Ergänzendes Planfeststellungsverfahren Deponie Haaßel – wasserrechtliches Einvernehmen

**Ergänzendes Verfahren für die Errichtung und den Betrieb der Deponie Haaßel;
Antragstellerin: Fa. Kriete Kaltrecycling GmbH, Haaßeler Weg 30, 27404 Seedorf**

**Ergänzendes Verfahren für die Errichtung und den Betrieb der Deponie Haaßel
Antragsteller: Fa. Kriete Kaltrecycling GmbH, Haaßeler Weg 30, 27404 Seedorf
Erneute Beteiligung gem. §§ 8, 19 Abs. 1 und 3 WHG**

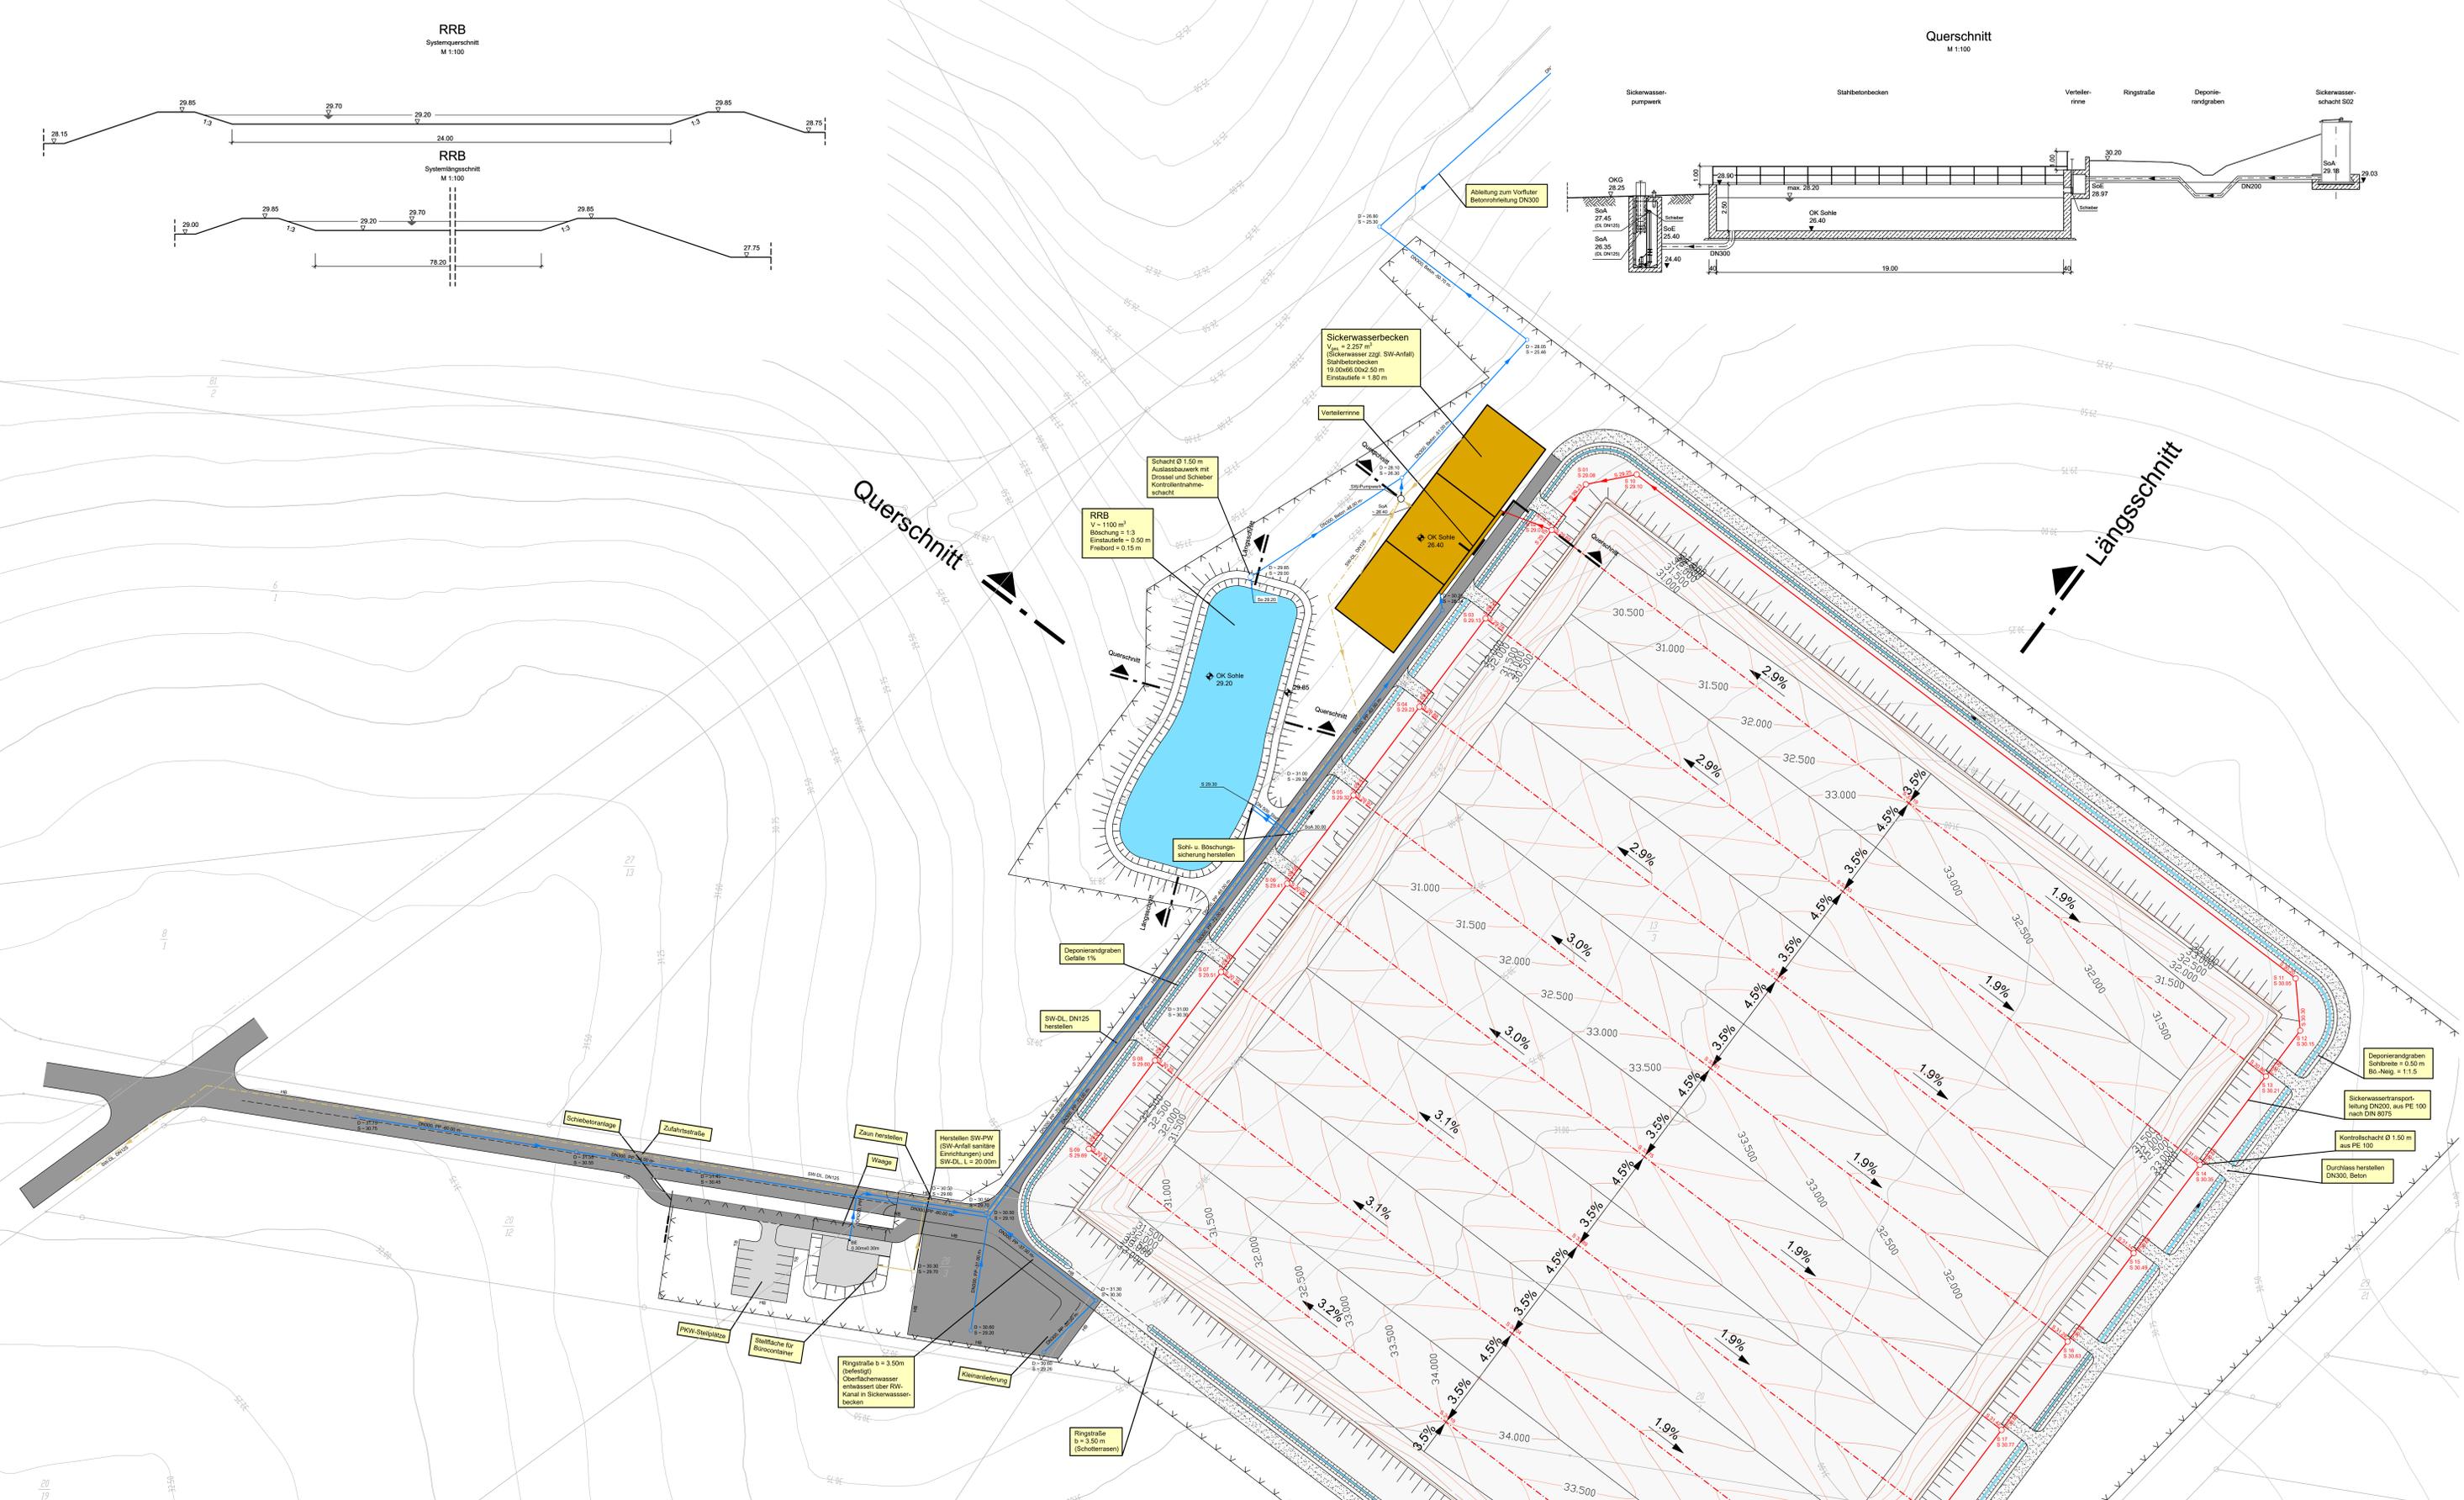
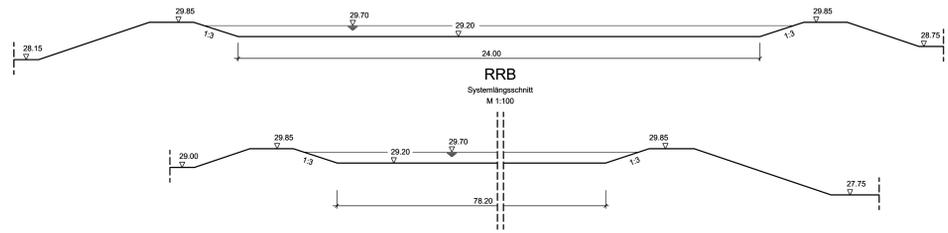
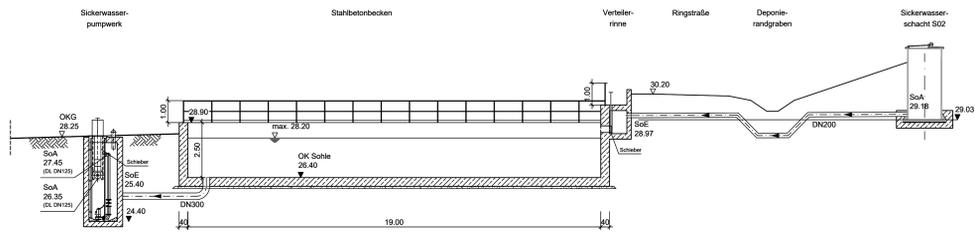
Bei der ursprünglichen Planung sollte das Regenrückhaltebecken z.T. 80 cm in den Untergrund einbinden. Da sich das Grundwasser (sogenanntes Schichtenwasser) in diesem Bereich in regenreichen Zeiten knapp unter Geländeoberkante (GOK) einstellt, war zu besorgen, dass dem Becken zusätzlich zum Niederschlagswasser auch Grundwasser zufließt und dieser Zufluss bei der Berechnung des erforderlichen Beckenvolumens zu berücksichtigen wäre. Bei der überarbeiteten Planung wurde das Becken so angehoben, dass die Beckensohle oberhalb GOK liegt, und somit kein Zutritt von Stau- und Schichtenwasser in das Becken erfolgen kann.

Eine weitere Schwierigkeit ergab sich in der Vergangenheit aus der Einleitungsmenge, die bei der bisherigen Planung auf 5 l/s festgesetzt wurde. Hieraus ergaben sich riesige erforderliche Beckenvolumina und enorm lange Entleerungszeiten, mit der Gefahr, dass der Abfluss übermäßig oft ungedrosselt über den Notüberlauf erfolgt.

Aufgrund der überarbeiteten Stellungnahme des NLWKN als gewässerkundlichem Landesdienst konnte die Einleitungsmenge bei der überarbeiteten Planung, anstatt wie ursprünglich vorgesehen 5 l/s, auf 10 - 11 l/s erhöht werden, so dass sich akzeptable Entleerungszeiten und Beckenvolumina ergeben, die in der Örtlichkeit auch umgesetzt werden können.

Strittig war in der Vergangenheit auch der gewählte Abflussbeiwert für die Böschungen, der das erforderliche Beckenvolumen maßgeblich beeinflusst. In der überarbeiteten Planung wurde für die Böschung mit 0,35 ein Abflussbeiwert gewählt, der plausibel begründet wurde und somit auch akzeptabel ist.

Das auf den Dächern des Containerbetriebsgebäudes sowie auf dem PKW-Parkplatz anfallende Niederschlagswasser sollte bisher über ein kleines Erdbecken in der Flugsandaufgabe im Eingangsbereich der Deponie versickert werden. Ein erforderlicher Nachweis der Versickerungsfähigkeit wurde seinerzeit jedoch nicht vorgelegt. Hier erfolgte nunmehr eine Umplanung dahingehend, dass auch diese Flächen an das Regenrückhaltebecken angeschlossen werden sollen. Ein Nachweis der Versickerungsfähigkeit für den Bereich des nun nicht mehr geplanten Versickerungsbeckens erübrigt sich somit.

Aus den höheren und breiteren Randwällen resultiert auch eine größere Grundfläche des Beckens. Um wieviel sich konkret die Fläche erhöht, ist den Unterlagen leider nicht entnehmen („geringfügig“ - ohne Quadratmeterangabe). Sofern sich das Rückhaltebecken nicht aus dem Bereich hinausbewegt, der in der Eingriffsregelung beurteilt (Konflikt K16) und durch Schutzmaßnahme S1 (Zaun) festgesetzt wurde, dürften sich keine zusätzlichen erheblichen Beeinträchtigungen des Schutzguts Boden oder Biotoptypen ergeben. (Südlich angrenzend ist im Bestands- und Konfliktplan ein Heuschreckenlebensraum von mittlerer Bedeutung dargestellt, der eine Tabubereich darstellt.) Beim Vergleich des Ursprungslageplans von 2013 mit der jetzigen Fassung entfallen einigermaßen naturnahe Teilstrukturen wie flache Böschungen (ohne Verwallung) und etwas unregelmäßige Form. Die Breite vergrößert sich z.T. um ca. 10 m.

Um den Eintritt von Stau- oder Schichtenwasser in den Stauraum des RRB zu verhindern, wird die Sohle des RRB nunmehr gegenüber dem Planungsstand im Planfeststellungsantrag um 1,00 m von ehemals 28,20 m NHN auf 29,20 m NHN angehoben. Damit befindet sich die Sohle des RRB in jedem Punkt oberhalb der aktuellen Geländeoberfläche, so dass definitiv kein Zutritt von Schichtenwasser erfolgen kann.

Das RRB wird baulich in seinen Dimensionen gegenüber den Angaben im Genehmigungsantrag nur unwesentlich verändert. Ein aktualisierter Lageplan ist in **Anhang 1** beigefügt.

Statt einer Versickerung wird dieses Wasser nunmehr über eine Rohrleitung dem RRB zugeleitet (s. Lageplan in **Anhang 1**). Um diese Rohrleitung frostfrei verlegen zu können, erfolgt bereichsweise eine leichte Anhöhung der Deponiestraße auf der Nordwestseite um bis zu 0,20 m gegenüber der Höhe im Genehmigungsantrag.

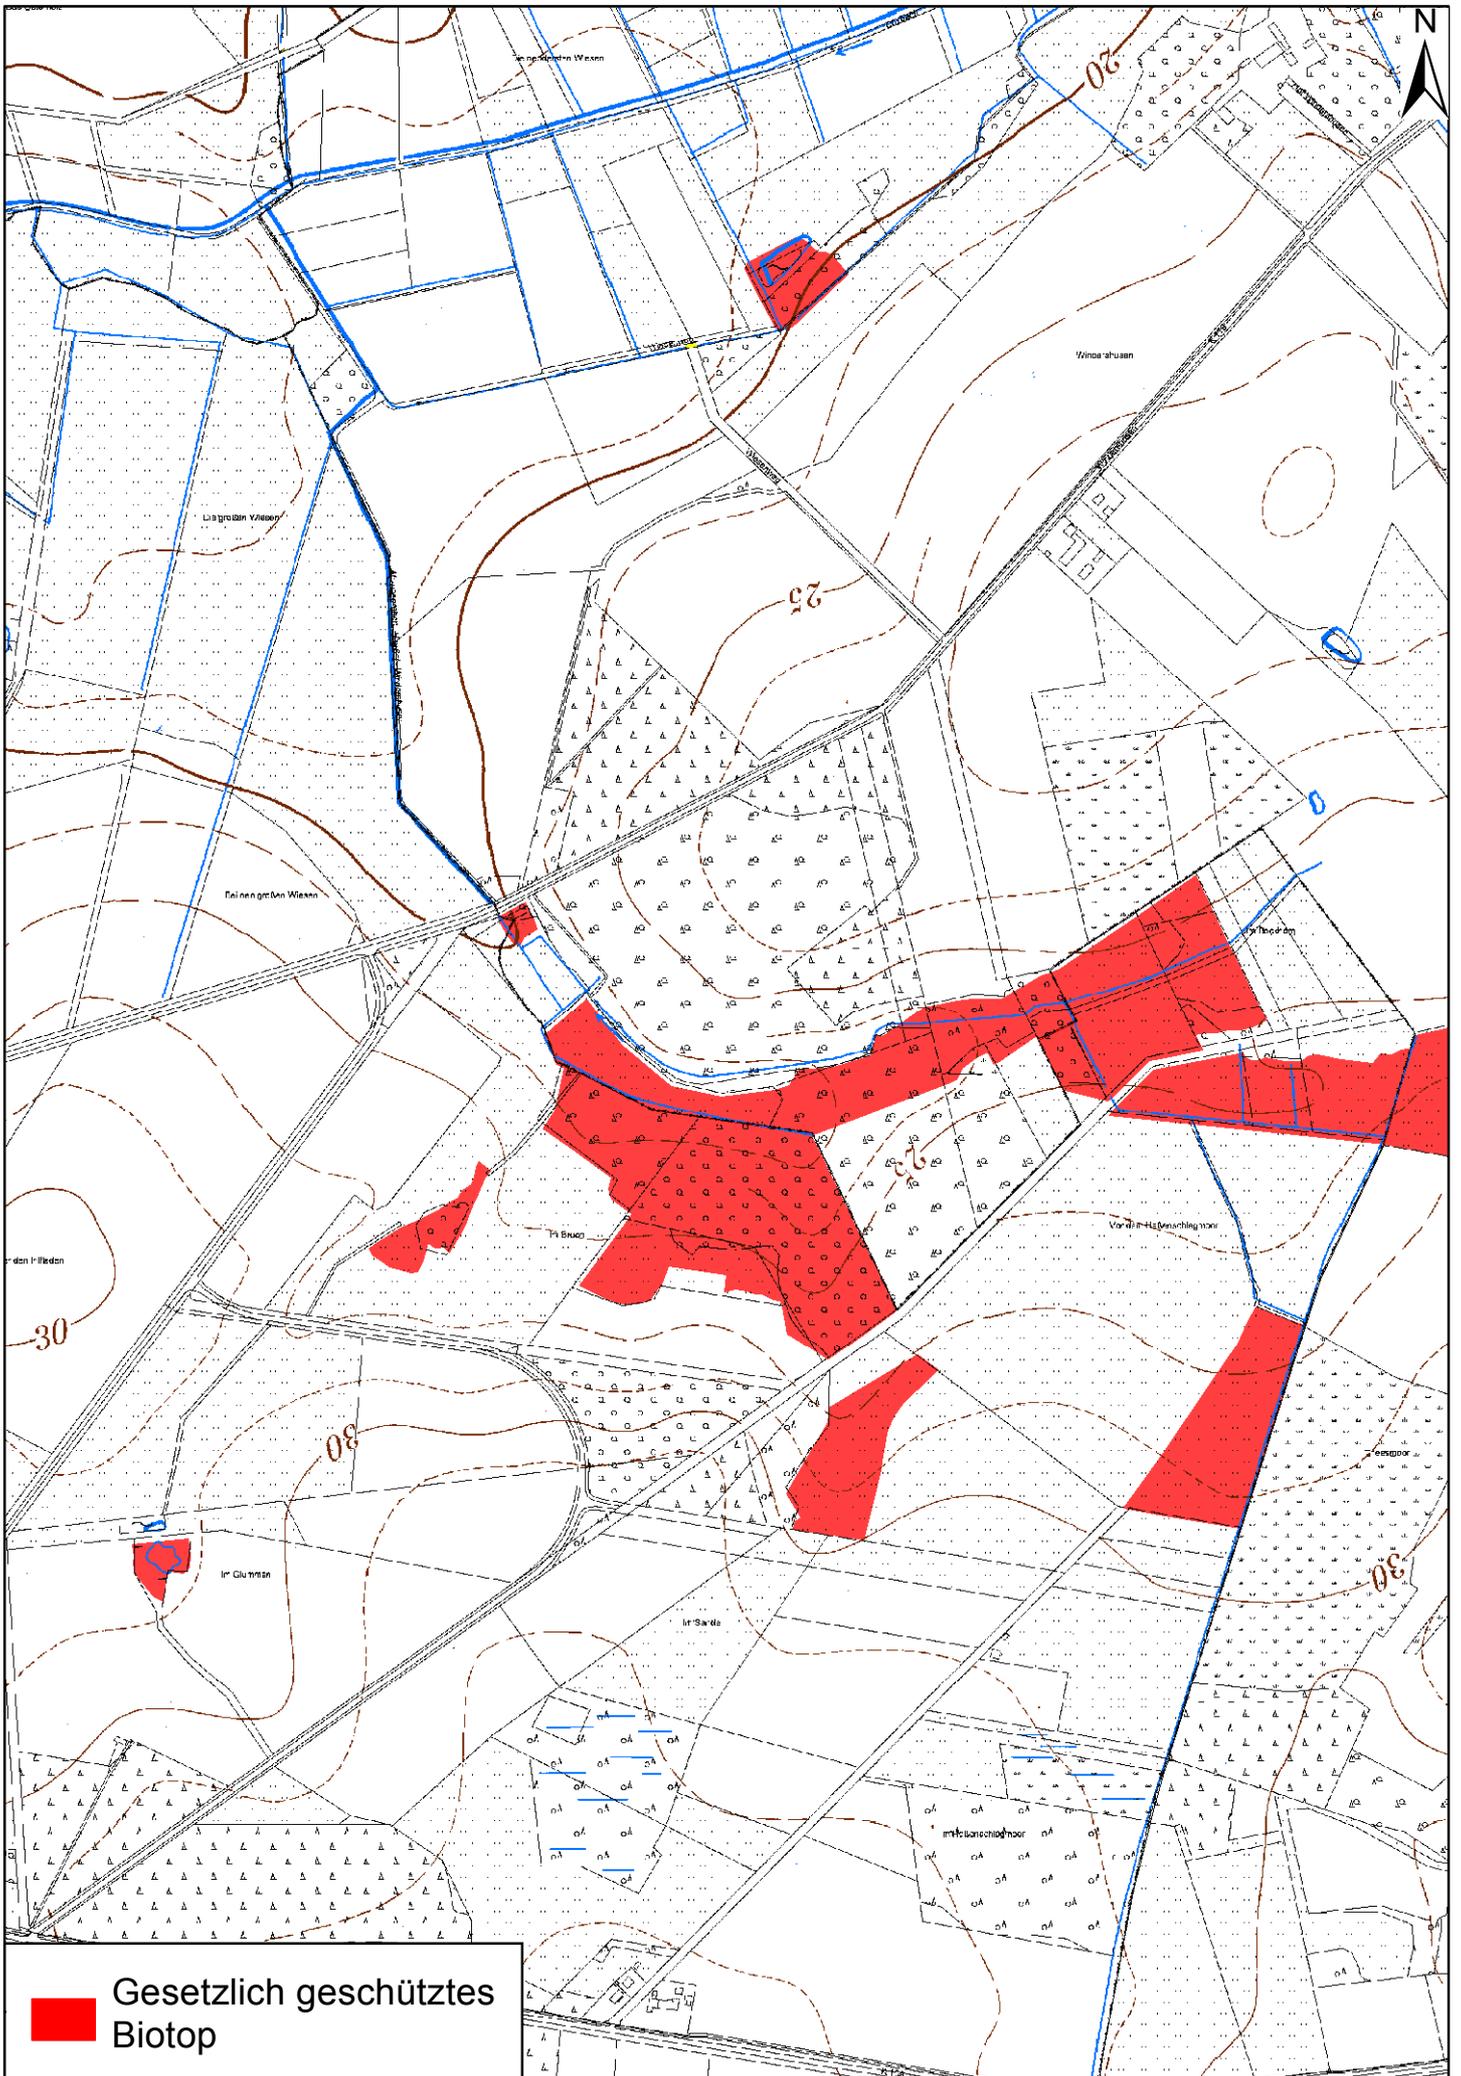
1. Die gesetzlich geschützten Feuchtwaldbiotope unterhalb der Einleitungsstelle speisen sich höchstwahrscheinlich überwiegend aus flächig zulaufendem Schichtenwasser, das unterhalb der Erdoberfläche auf der natürlichen Stauschicht – auf der auch die Deponie errichtet werden soll – den Höhenlinien folgend in einem schmalen, im Mittel ca. 5m tiefer liegendem Talraum zusammenläuft, der sich im weiteren Verlauf mehr oder weniger nach Norden öffnet. Anlage: Höhenlinienplan.

3. Insofern ist die Annahme von ALAND, alles wäre positiv für die Feuchtwälder/ gesetzlich geschützten Biotope, weil ihnen über die Einleitungsstelle mehr Wasser als bisher geplant (11 Liter pro Sekunde statt 5 Liter) zugeführt werden soll, irrig. Den Grund für die Annahme von ALAND, dass der Oberflächenabfluss aus dem Rückhaltebecken immer dem durchschnittlichen natürlichen Oberflächenabfluss von der Fläche in den Abzugsgraben entspricht, weil der Ablauf aus dem Becken beständig offen ist, kann ich nicht nachvollziehen.

4. Während des ursprünglichen Antragsverfahrens bestand aus naturschutzfachlicher Sicht die Befürchtung, die gesamte **flächige** Wasserzufuhr aus Süden könnte sich negativ verändern, nämlich **verringern**, weil der Deponiekörper den Grundwasserstrom aufhält bzw. ablenkt. Dazu wurde ein Gutachten nachgereicht, welches dies verneinte. m.E. wurde in diesem Gutachten aber nicht berücksichtigt, dass im Zentrum der Deponie eine zusätzliche bis 65cm tiefe Setzung zu erwarten ist, die ggf. doch erhebliche Auswirkungen hervorruft.

Die Aussagen des Planungsbüros sind aus naturschutzfachlicher Sicht in Hinblick auf die o.g. Punkte zu überarbeiten.

Zur Email des NABU vom 17.08.2020: die Einstufung des Biotoptyps (und damit des Schutzstatus) des Abzugsgrabens erscheint für die Fragestellung *Erhöhung des Drosselabflusses* nicht relevant.
